SKUPINA	91
TEXT	SCHEMA ZAPOJENÍ
UPŘESNĚNÍ

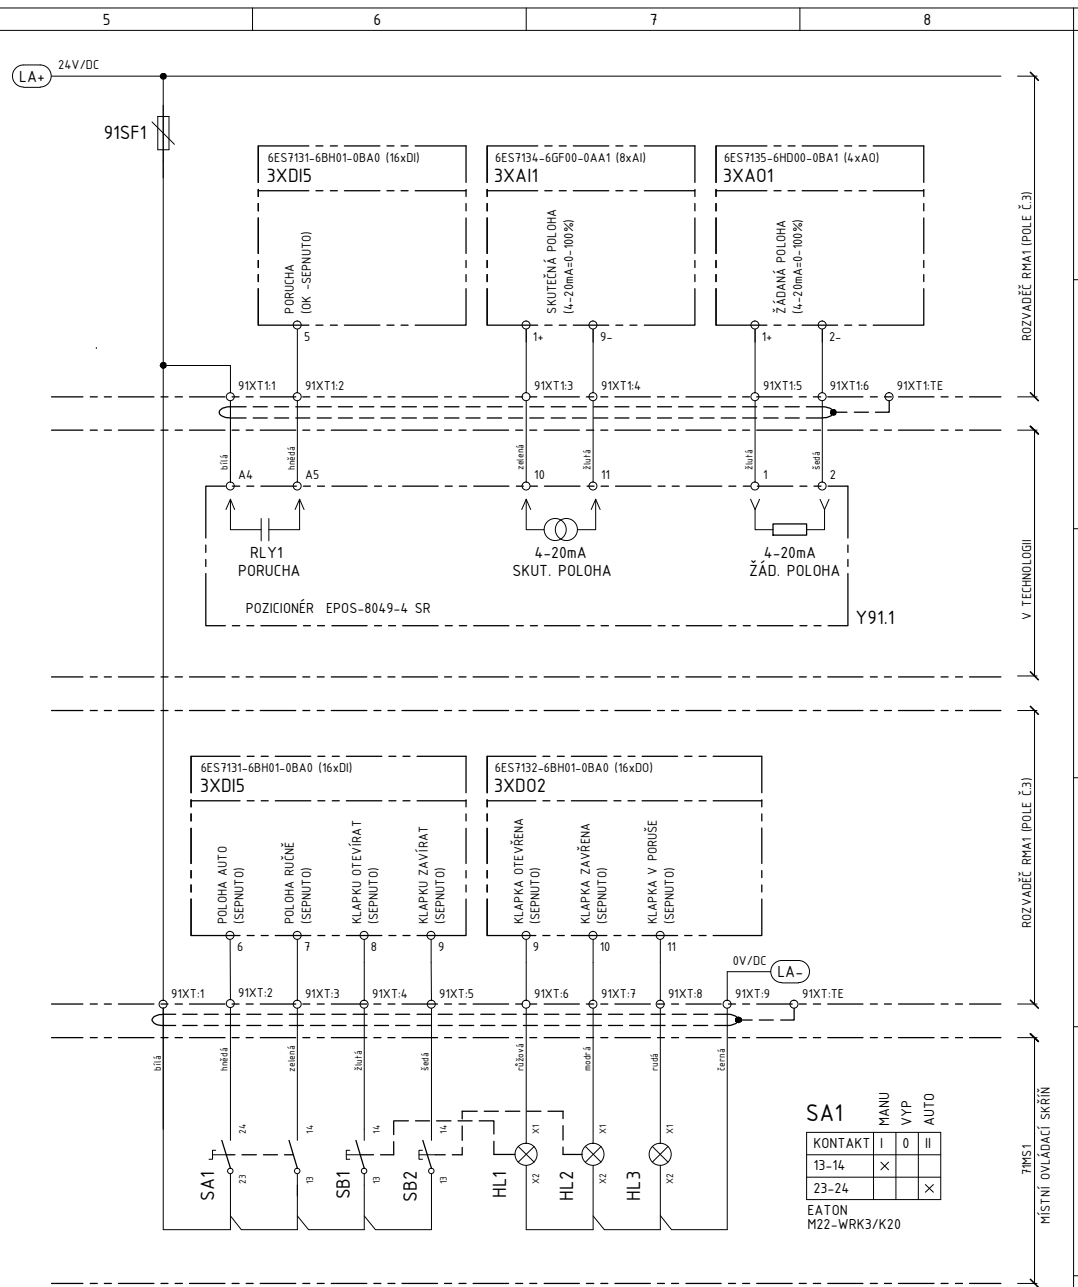
SKUPINA	91
UMÍSTĚNÍ	POTRUBÍ DO NEUTRALIZACE
TEXT	KLAPKA VÁPENNÉHO MLÉKA
UPŘESNĚNÍ	KLAPKA S PNEUPOHONEM A POZICIONÉREM
VÝKON (kW)	0,1kW/ 0,4A
